改善箇所説明図

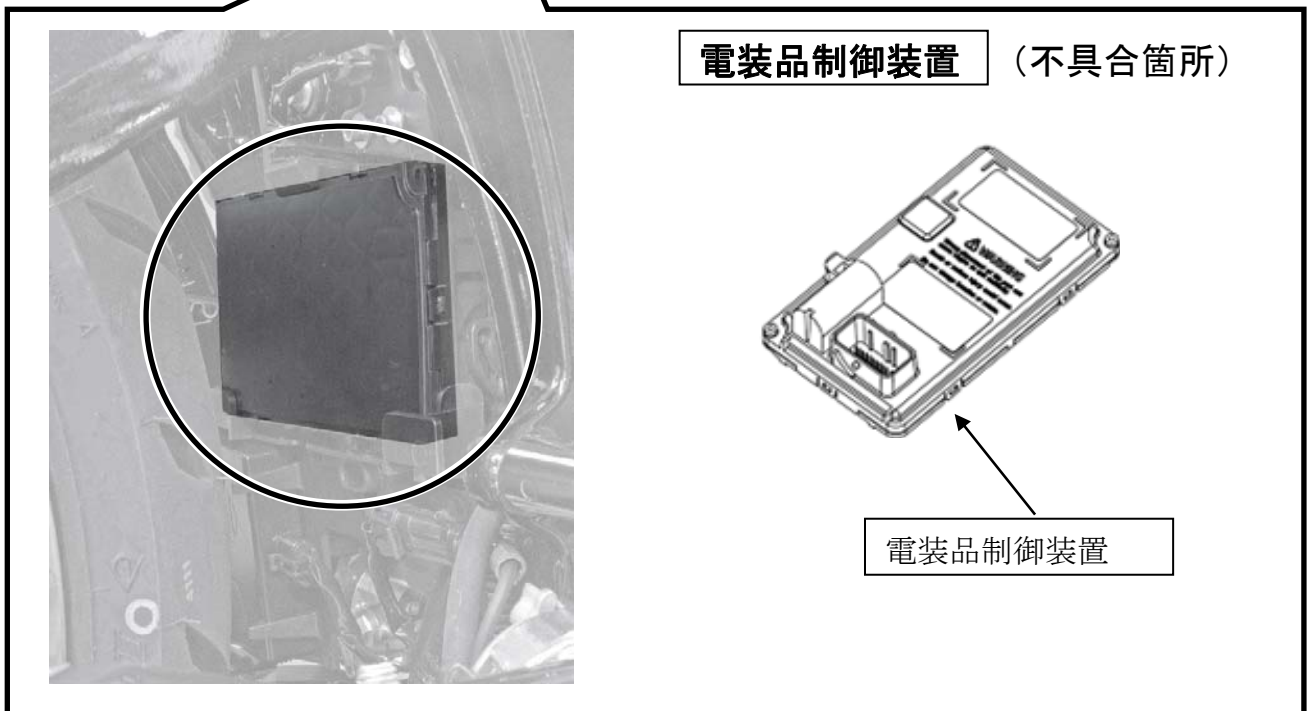
基準不適合発生箇所

電装品制御装置において、製造過程における接合面の防水処理が不適切なものがあり、当該装置に水が浸入し内部回路がショートする場合がある。そのため、当該装置から電子制御コンピュータに信号が正しく伝わらなくなることにより電子制御コンピュータが異常と認識し、最悪の場合、走行中にエンジンが停止し、再始動できなくなるおそれがある。

全車両、当該部品を良品に交換する。

良品の電装品制御装置に「●」印を黄色のペイントで塗布する。
